№. 855-0194

ホイス ト “走快停” 用横行インバータユニット切替のお知らせ

対象機種：インバータホイス ト “走快停” U-1/2-S～U-5-S（巻上・横行インバータタイプ）

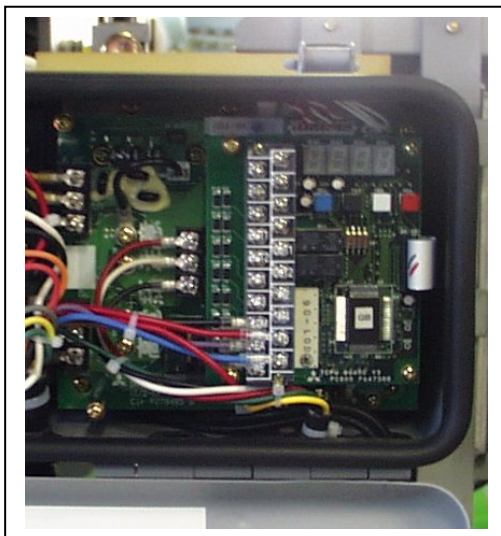
変更内容：横行インバータユニットのマイナーチェンジ

新形品は従来品に比べて占有面積が約 30%小さく、性能・スペース的に問題ありません。
従来品を除去したスペースに専用取付板を用いて取付けられます。

- ① 標準仕込み品については在庫の関係上、切替時期に新旧ユニットが混在しますのでご了承ください。
- ② 従来品のサービス部品供給は新形ユニットでの対応となります。但し、基板単位での供給も可能ですが使用電子部品が生産中止となり次第停止します。
新旧ユニットについての配線変更は部品に添付されている資料を参照ください。
- ③ 新旧の横行インバータ部分は以下ようになります。
